2021년도 문화재위원회

제3차 건축문화재분과위원회 회의록

▣ 회의일시 : 2021. 3. 18(목), 14:00 ~ 17:00

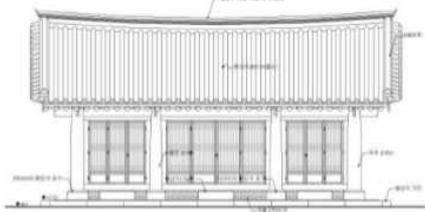
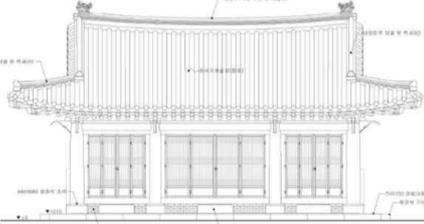
- 문화재 주변 호성전 복원사업이 문화재 및 문화재 주변 경관에 미치는 영향을 심의 받고자 하는 사항임.
 - 국가지정문화재 보호구역에 해당됨.
- ※ ‘21년 문화재위원회 제1차 건축문화재분과 심의결과(2021.01.21.) : 보류
 - 현지조사 후 재심의

구 분	‘21.1차 / 보류	금차
건축면적	49.95m ²	변경없음
이격거리	대웅보전으로부터 15.54m	변경없음
지 붓	맞배지붕, 홑처마	팔작지붕, 겹처마
벽 체	한식회벽	(측면) 하부 화방벽, 상부 목재판벽 (배면) 전체 화방벽
양 식	초익공	변경없음
구 조	한식목구조, 5량가	변경없음
최고높이	6.17m	6.63m
입 면

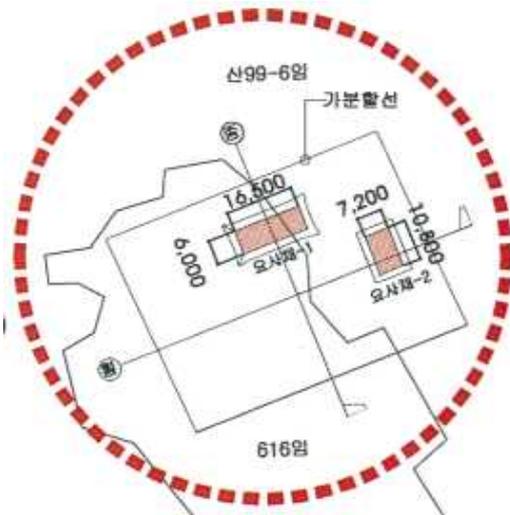
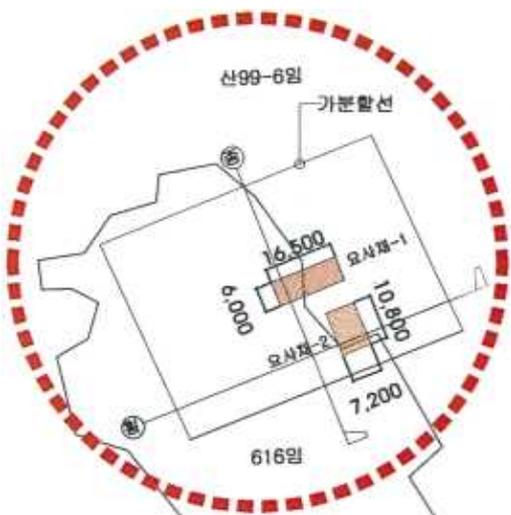
- 문화재 주변 묘사채 건립을 시행하고자 하는 행위가 문화재 및 문화재 주변 경관에 미치는 영향을 심의 받고자 하는 사항임.
 - 현상변경 허용기준 제1구역 “개별심의” 에 해당됨.
- ※ ‘20년 문화재위원회 제13차 건축문화재분과 심의결과(2020.12.17.) : 부결
 - 원지형 훼손 과다

구 분	'20.13차 / 부결	금회
대지면적	3,592m ²	변경없음
건축면적	1동 99m ² 2동 77.76m ²	변경없음
건축양식	1동(정면5칸, 측면3칸, 팔각, 겹처마, 익공식) 2동(정면3칸, 측면3칸, 맞배, 겹처마)	변경없음
최고높이	1동 6.82m 2동 7.13m	변경없음
석축쌓기	216m(H=0.5~4.0m)	135m(H=0.5~3.2m)
토 수 로	204m(300*300)	120m(300*300)
건물배치
